Toelichting bij de vergunningsaanvraag voor boringen

150kV Verkabeling in Breda

Tekeningdeel 001 – Spiegellas locatie Waterviolier

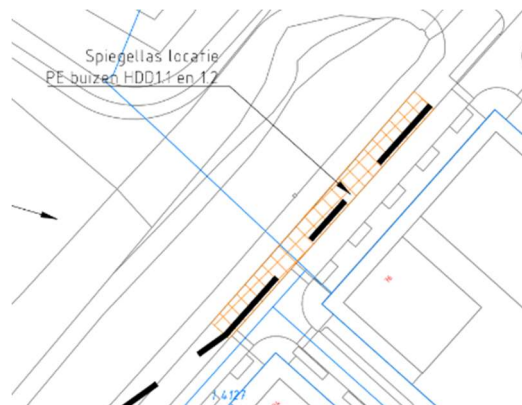
1.C Verder moet naast een a-watergang de 5 meter brede onderhoudsstrook vrij blijven (of indien tijdelijk in gebruik) aangegeven worden hoe lang de onderhoudsstrook niet te gebruiken is. Van tijdelijke duikers moet dit ook aangegeven worden. (plus diameter, lengte, bob etc). **Aanpassen aan nieuwe planning -> gedaan, zie de tekst hieronder (en de planning uit hoofdstuk 3).**

- **Onderhoudsstrook/ oever Waterviolier ter hoogte van NBS De Burgst: ons werkterrein bedraagt 10 bij 60 meter. Dit werkterrein leggen wij medio september 2023 aan en zullen dit na het intrekken van de laatste mantelbuis uiterlijk in week 47 ontmantelen. Daarmee is deze onderhoudsstrook 8 weken niet te gebruiken.**
- **Schouwpad langs Groote Kruisvaart: de strook naast het schouwpad gebruiken wij om de mantelbuizen uit te leggen op rollenstellen. Het schouwpad houden wij in principe vrij, wel rijdt onze mobiele kraan over dit pad. De mantelbuizen zullen van week 33 tot en met week 40 langs het schouwpad liggen. Door de mantelbuis zo veel mogelijk in de berm van het schouwpad uit te leggen, blijft de onderhoudsstrook te gebruiken.**

Laslocatie aan de Waterviolier ter hoogte van NBS De Burgst, locatie Kroeten, ten behoeve van de mantelbuis die uitgelegd wordt in de A-watergang van De Kroeten (OVK08664).

Tekeningdeel 001, 002 en 003 – Uitlegstrook mantelbuizen in watergang

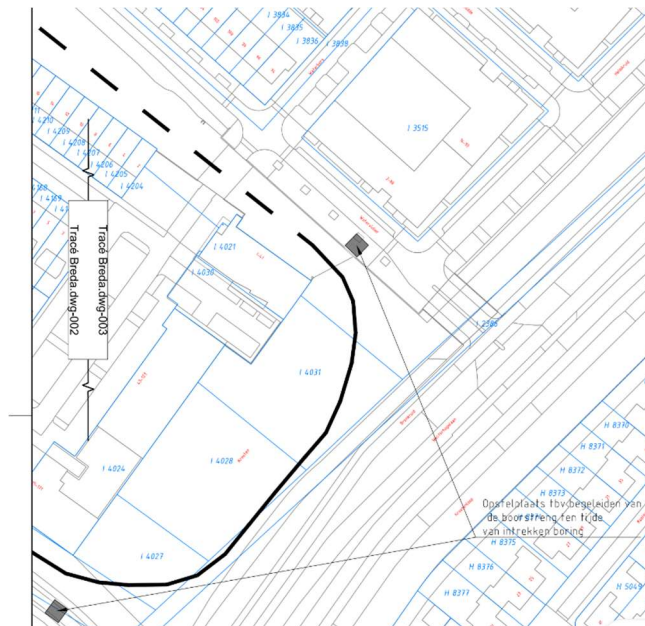
3A. Tekening 01. Uitleg strook HDD 1.1 en 1.2 op een a-water Kroeten, wat komt er in a-water te liggen?

3B. Hoeveel, breedte, stremming a-water?, tijdsduur, hoe wordt voorkomen dat talud niet wordt beschadigd etc?

5. Tekening 03. Opstelplaats tbv begeleiden van de boorstreng ten tijde van intrekken boring. Dikke zwarte lijn. Vindt plaats in a-water. Wat vindt daar exact plaats/ wat wordt er in het a-water aangebracht? Tijdsduur etc?

In de watergang van de Kroeten leggen wij tijdelijk de mantelbuizen uit. Dit zijn PE buizen. De mantelbuizen liggen in het water tot aan het moment dat we deze kunnen 'intrekken' in het boorgat. Elders in de nabijheid van de boring is niet voldoende ruimte om de boorbuizen uit te leggen zonder wegen of de toegang tot woningen te stremmen. Deze beantwoording is nog steeds van toepassing.

Gedurende het samenstellen van de mantelbuizen ligt er een steeds langere 'streng' in het water. Dit zal maximaal een lengte van circa 1.400 meter per streng bedragen. Eén streng bestaat uit 8 mantelbuizen met een doorsnede van 20 cm per stuk. Die mantelbuizen zijn samengebonden tot een streng en drijven op het water (oppervlaktelichaam). Meerdere mobiele kranen en boten begeleiden de streng door het water op het moment dat deze wordt 'ingetrokken' in het boorgat van de gestuurde boring. Ook zetten wij kranen en 'rolstellen' in om de streng in- en uit het water te begeleiden. Met het inzetten van deze

mobiele kranen voorkomen wij schade aan het talud tijdens de intrekeoperatie. Het samenstellen van de streng tot en met het intrekken heeft een doorlooptijd van circa 3,5 week. Tijdens die periode is de watergang deels gestremd. In totaal trekken wij twee boorstrengen in, dit zal na elkaar plaatsvinden. Daarom is de totale doorlooptijd dus 7 weken. Dus a-watergang De Kroeten wordt 7 weken voorzien van PE buizen die ingetrokken moeten worden voor de gestuurde boring. ? Dat is correct. Van week 40 t/m 47 2023.

Dit is dezelfde boorstreng zoals aangegeven bij de beantwoording van de vragen 3 A t/m D. Tekeningblad 001 en tekeningblad 003 lopen op dit punt in elkaar door als je ze naast elkaar open zou leggen. Wij plaatsen tenminste op iedere hoek een mobiele kraan om de boorstreng te begeleiden door het water om zo het talud te beschermen tegen schaven en degeneratie. Wij plaatsen één van de kranen op het fietspad Bronkruid/ zandpad en één van de kranen op het fietspad Bronkruid/ Waterviolier. Met deze kranen duwen wij het buizenpakket richting het intredepunt van de boring; daarmee voorkomen wij dat het buizenpakket richting het talud drijft. Zie voor meer detail het antwoord op vraag 3B. **Akkoord Geen toevoegingen.**

Gedurende maximaal 7 weken leggen wij de streng met de mantelbuizen voor HDD1.1 en HDD1.2 uit in de watergangen van de buurt De Kroeten. De uitlegstrook is als zwarte stippellijn weergegeven op de tekening. Dit betreft de watergangen:

Wij plaatsen tenminste op iedere hoek een mobiele kraan om de boorstreng te begeleiden door het water om zo het talud te beschermen tegen schaven en degeneratie. Wij plaatsen één van de kranen op het fietspad Bronkruid/ zandpad en één van de kranen op het fietspad Bronkruid/ Waterviolier. Met deze kranen duwen wij het buizenpakket richting het intredepunt van de boring; daarmee voorkomen wij dat het buizenpakket richting het talud drijft. Ook zetten wij bootjes in in de watergang om het buizenpakket te begeleiden.

Tekeningdeel 010 – Zwarte Dijk

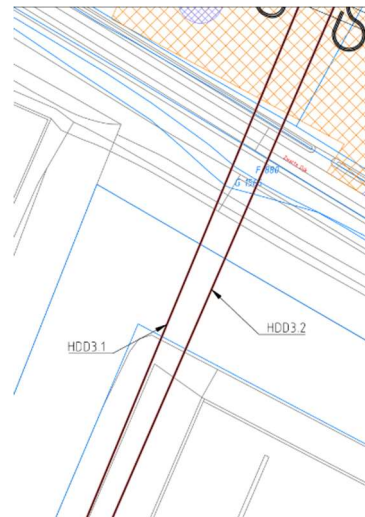
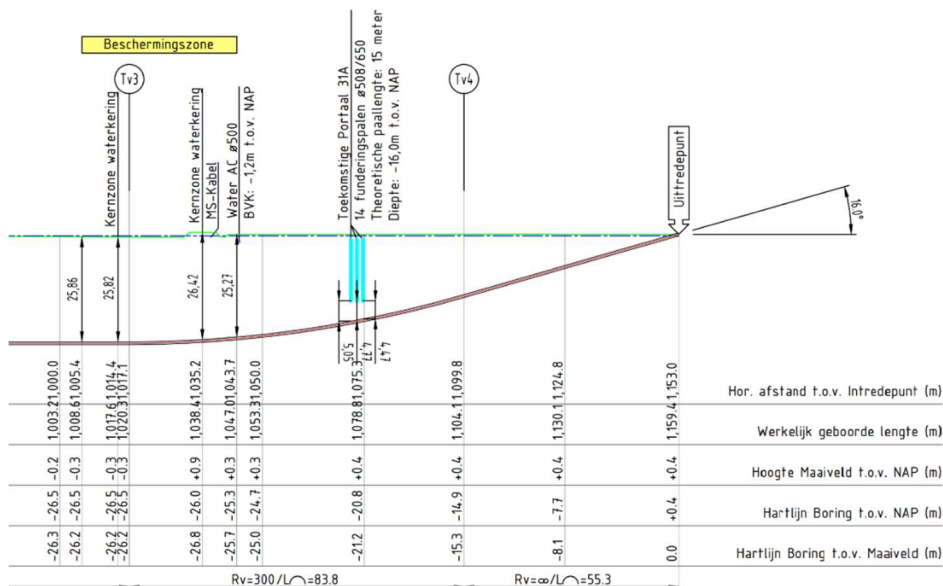
12B. Dan worden er twee keringen gekruist (zwartedijk en zwarte dijkvaart zuid) en een a-water. Hierbij wordt gedempt, werkplaten aangelegd, etc. dit deel dient in detail uitgewerkt te worden. Is zo niet te beoordelen.

13. *Tekening 11, zie 10, zie opmerkingen uittredepunt HDD 3.1. en 3.2.*

Wij kruisen de Zwarte Dijk en de Zwarte Dijkvaart Zuid door middel van een horizontaal gestuurde boring. Zie daarvoor de bijgevoegde boortekeningen HDD3.1 en HDD3.2. Hierin staat ook aangegeven op welke diepte wij beide a-watergangen kruisen. Er is dus geen sprake van demping of het aanbrengen van werkplaten bij deze watergangen. Hiernaast treft u als figuur 2 een uitsnede aan uit de boortekening van HDD3.1 waarop u ziet dat wij

beide wateren op een diepte van minimaal 25 meter t.o.v. het maaiveld passeren. Toevoeging aan deze vergunningsaanvraag: Om ons werkterrein en de werkweg te bereiken, willen wij de Zwarte Dijk/ Oude Baan gebruiken voor de aanvoer van ons bouwverkeer. Dit zullen geen zware of uitzonderlijke transporten zijn, denkt u bijvoorbeeld aan vrachtwagens met PE-buizen, een kraan of kranen en tractoren met de lier. Om deze transporten mogelijk te maken, willen wij het huidige zandpad op de Zwarte Dijk vanaf de Middenweg tot aan de inrit van ons werkterrein voorzien van rijplaten. Omdat deze weg een waterkering is, vragen wij hierbij uw toestemming voor het tijdelijk toepassen van een rijplatenbaan. De rijplatenbaan zal hier vanaf begin 3e kwartaal 2023 tot 2e kwartaal 2024 liggen. Tekst over de werkweg doorgehaald omdat deze inmiddels is vergund. De uitsnede van boortekening HDD3.1 treft u op pagina 8 van dit document aan (bij de toelichting op tekeningdeel 010).

Wij kruisen beide watergangen door middel van een horizontaal gestuurde boring op een totale diepte van minimaal 25 meter onder maaiveld. Zie hiervoor de boortekening HDD3.1 en HDD3.2 en onze beantwoording van vraag 12.B. De uittredepunten van beide boringen vallen buiten de beschermingszone van de waterkering (minimaal 100 meter vanaf de kernzone van de meest noordelijke waterkering WSW00061). Zie 12B en aangeven of de watergangen wel of niet haaks worden gekruist. In hoofdstuk 5 hebben wij een overzicht opgenomen van haakse en niet-haakse kruisingen.

Deze waterlopen passeren wij op een diepte van meer dan 25 meter t.o.v. het maaiveld. Zie hiervoor ook boortekening HDD3.1 en HDD3.2

Tekeningdeel 012 en 013- Uitlegstrook mantelbuizen langs schouwpad Groote Kruisvaart

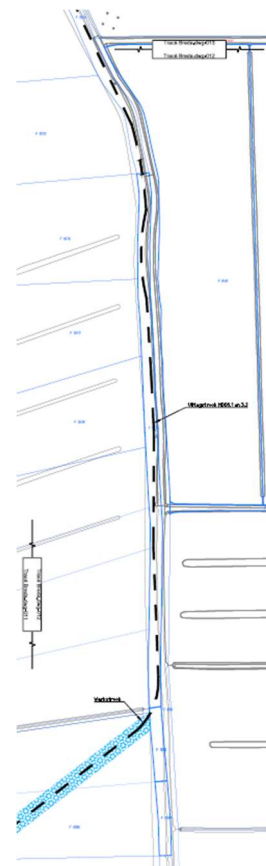
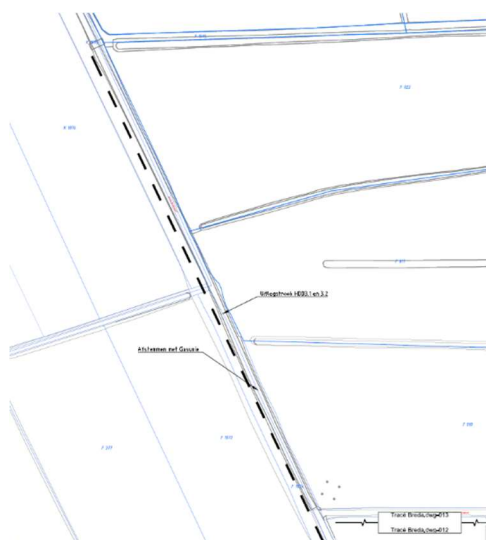
14. *Tekening 12. Uitlegstrook HDD 3.1 en 3.2 komt volledig te liggen in de beschermingszone langs een a-water. Dit verder in beeld brengen.*

15.A *Tekening 13. Uitlegstrook HDD 3.1 en 3.2 komt volledig te liggen in de beschermingszone langs een a-water. Dit verder in beeld brengen.*

De uitlegstrook situeren wij inderdaad tijdelijk naast het schouwpad van de Groote Kruisvaart (OVK08649). Omdat de mantelbuizen een totale lengte hebben van circa 1.200 meter zijn er geen andere mogelijkheden in de omgeving. Zie verder ook de beantwoording van vraag 1C. De mantelbuizen zullen van week 33 tot en met week 40 langs het schouwpad liggen conform onze huidige planning. Door de mantelbuis zo veel mogelijk in de berm van het schouwpad uit te leggen, blijft de onderhoudstrook te gebruiken. Raakvlakken met onze werkzaamheden duren daarmee 8 weken. Voor de start van de werkzaamheden stemmen wij de exacte start- en einddatum met uw beheerder af. Akkoord Geen toevoegingen.

Dit is inderdaad het verlengde van de uitlegstrook voor HDD3.1 en HDD3.2. Het betreft een tijdelijke situatie die circa 8 weken duurt. Zie ook onze antwoorden bij vraag 14 en vraag 1C. Akkoord

De uitlegstrook situeren wij tijdelijk naast het schouwpad van de Groote Kruisvaart (OVK08649). Omdat de mantelbuizen een totale lengte hebben van circa 1.200 meter zijn er geen andere mogelijkheden in de omgeving. De mantelbuizen zullen van week 33 tot en met week 40 langs het schouwpad liggen conform onze huidige planning. Door de mantelbuis zo veel mogelijk in de berm van het schouwpad uit te leggen, blijft de onderhoudsstrook te gebruiken. Raakvlakken met onze werkzaamheden duren daarmee 8 weken. Voor de start van de werkzaamheden stemmen wij de exacte start- en einddatum met uw beheerder af.
